REGIONE EMILIA ROMAGNA  
PROVINCIA DI MODENA  
**COMUNE DI MIRANDOLA**

**AREA IMPIANTISTICA DI VIA BELVEDERE  
SITA IN COMUNE DI MIRANDOLA**

**ISTANZA PAUR E CONTESTUALE RIESAME DI AIA  
PER ADOZIONE PIANO DI ADEGUAMENTO/MIGLIORAMENTO  
A SEGUITO DELLE BAT UE 2018/1147**

***Elementi integrativi  
inerenti gli aspetti di  
emissione in atmosfera***

Figura 2-2 Aree di cantiere

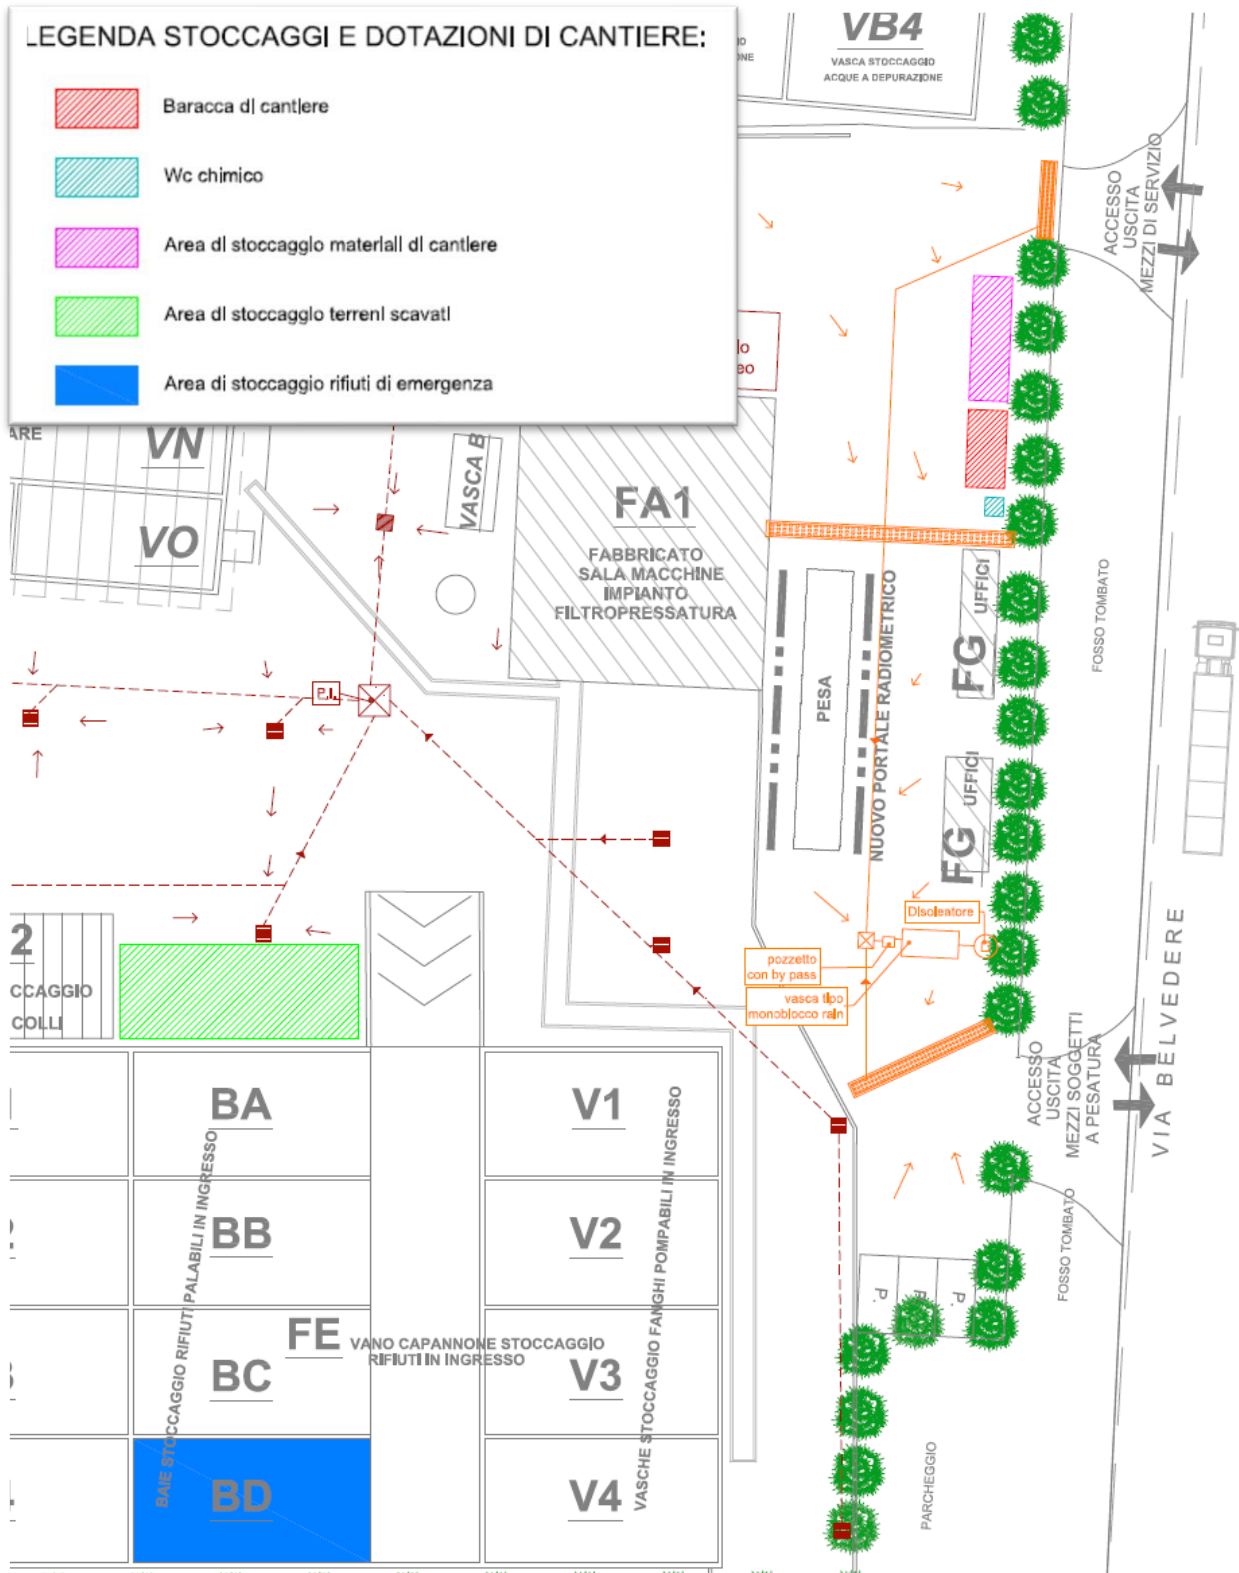
- *Relativamente all'impatto nella fase di cantiere sulla matrice aria si richiede di effettuare una valutazione delle emissioni di polveri PM10 e NOx derivanti dalle attività di cantiere, specificando la metodologia utilizzata per la stima delle emissioni di cui sopra.*

Le aree identificate da predisporre in questa fase preliminare sono indicate nel seguente stralcio di planimetria dell'impianto (Figura 2-2):

Si stima che il volume di scavo ammonti a complessivi **100 m<sup>3</sup>** e raccolto nell'area di stoccaggio terreni evidenziata in verde nella planimetria di cantiere. Data l'esigua entità di terreno scavato, le terre saranno caratterizzate e gestite come rifiuto con smaltimento in discarica.

Figura 3-1 Rete viaria del Comune di Mirandola (in verde il punto di rilievo regionale del traffico)

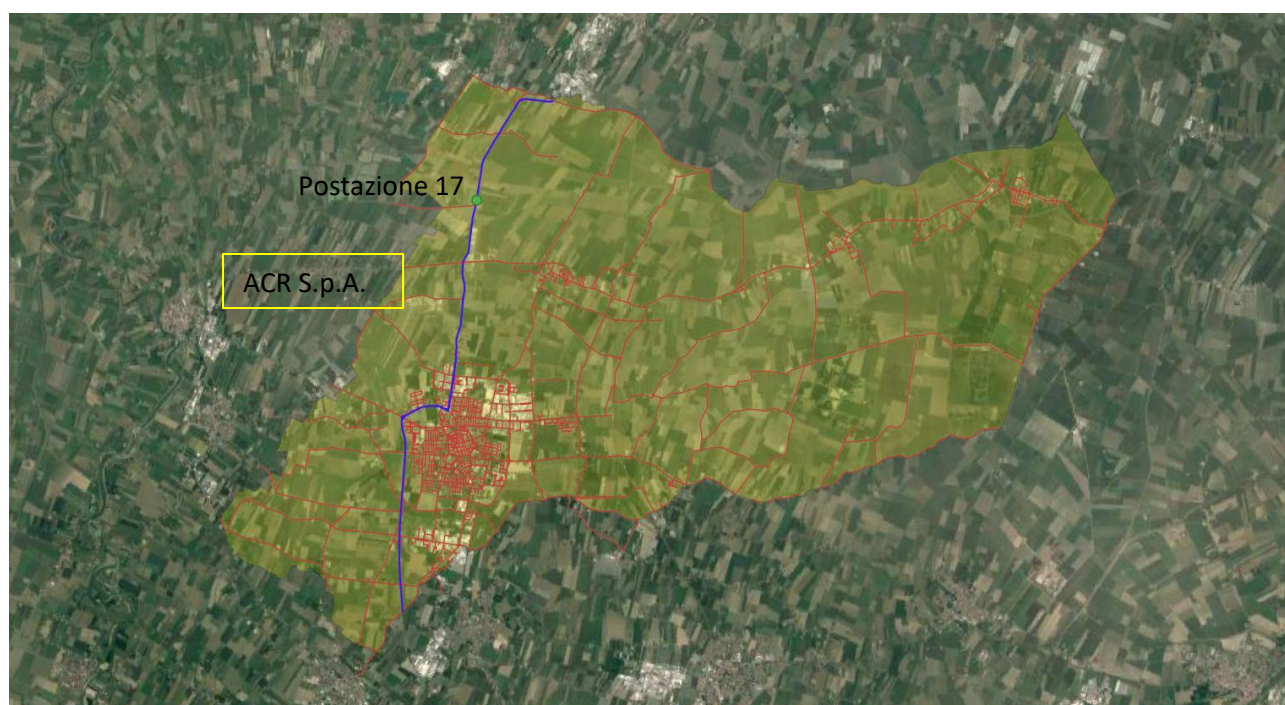
- a. *integrare lo studio con una stima del traffico indotto in cui devono essere specificati le tipologie di mezzi di trasporto, i tragitti e le distanze chilometriche percorse dai mezzi pesanti all'interno del Comune di Mirandola;*

- b. *valutare l'incremento del traffico indotto sulle arterie stradali interessate da tali transiti all'interno del comune di Mirandola;*
  - c. *effettuare una stima delle emissioni derivanti dal traffico indotto per lo scenario in progetto, in termini di emissioni di PM10 e NOX in g/km/h, t/anno/km e t/anno sull'intero territorio comunale, da confrontare con le relative emissioni del macrosettore traffico del comune di Mirandola desunte dall'inventario Inemar 2017.*

La SS12 attraversa il comune di Mirandola da nord a sud con un percorso di circa 13,8 km di cui 4,6 km in direzione nord e 9,2 km in direzione sud (Figura 3-1).

Attraverso i rilievi mensili di traffico relativi all'anno 2018 (l'anno 2019 è mancante per tutto il 2° semestre, l'anno 2020 risente dei lockdown dovuti al Covid-19) si è potuto valutare l'incidenza dell'aumento dei transiti (mezzi pesanti) rispetto al traffico esistente; si sono sovrapposti (vista la posizione della centralina) solo i mezzi diretti verso nord.
